改善箇所説明図

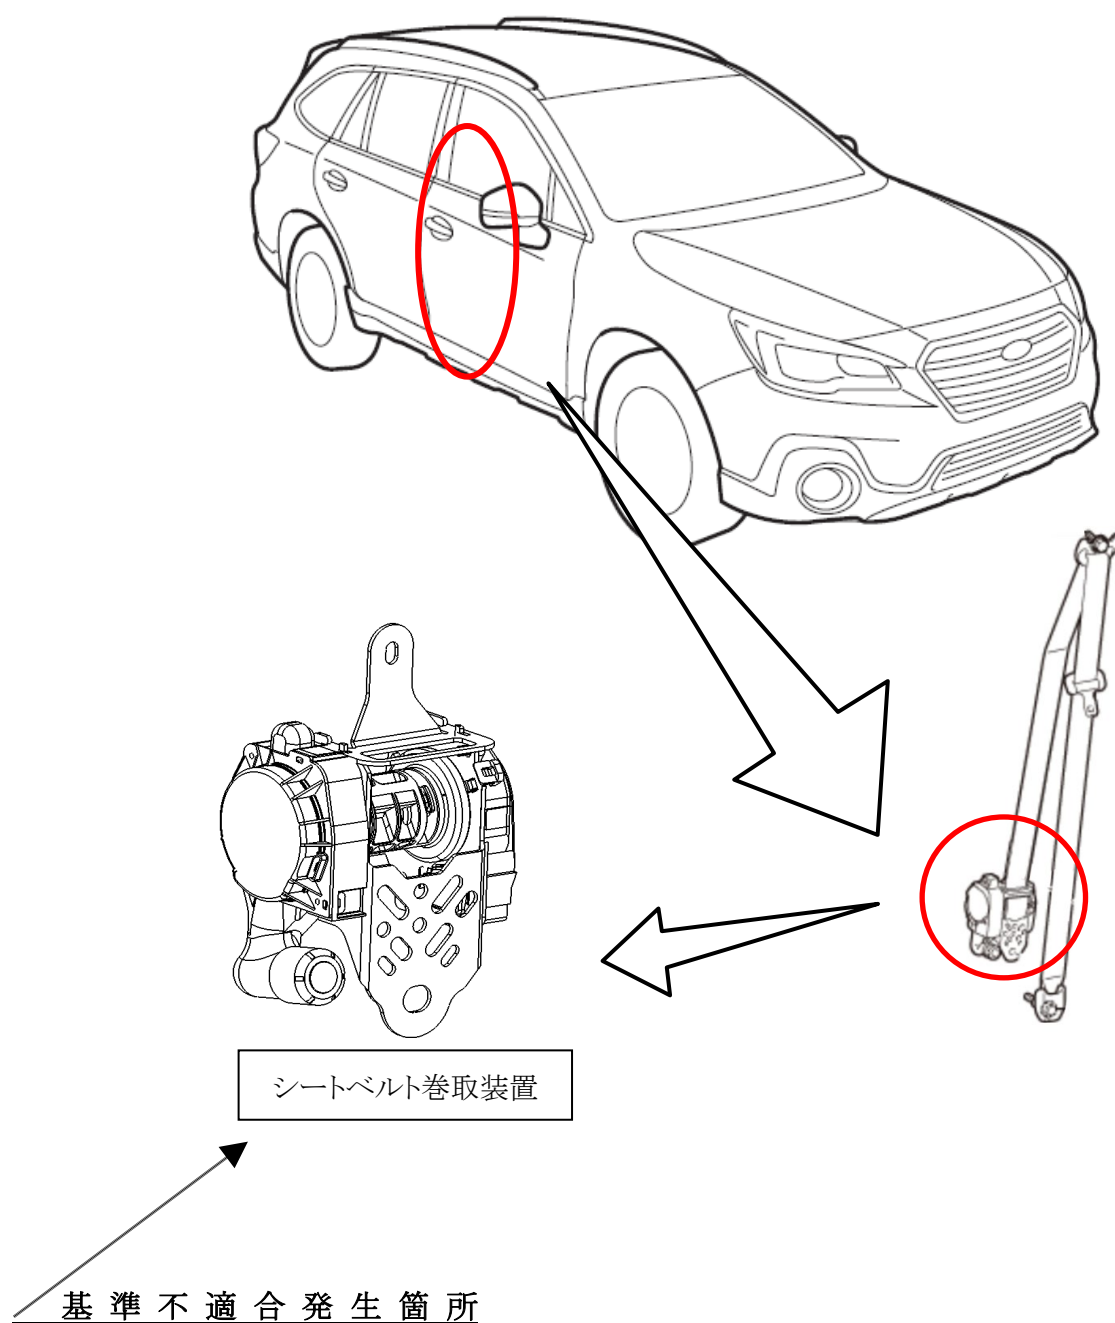
交換修理用前席シートベルト巻取装置において、フォースリミッタ機構内部品の製造が不適切なため、形状不良のものがある。そのため、衝突時にフォースリミッタが作動した際、通常よりベルト引き出し量が増加し、最悪の場合、乗員の拘束力が弱まるおそれがある。

全車両、座席ベルトの巻取装置を点検し、対象の製造ロット品については巻取装置を良品と交換する。

打刻車体番号の1桁目の『上』に黄色ペイントを塗布する。
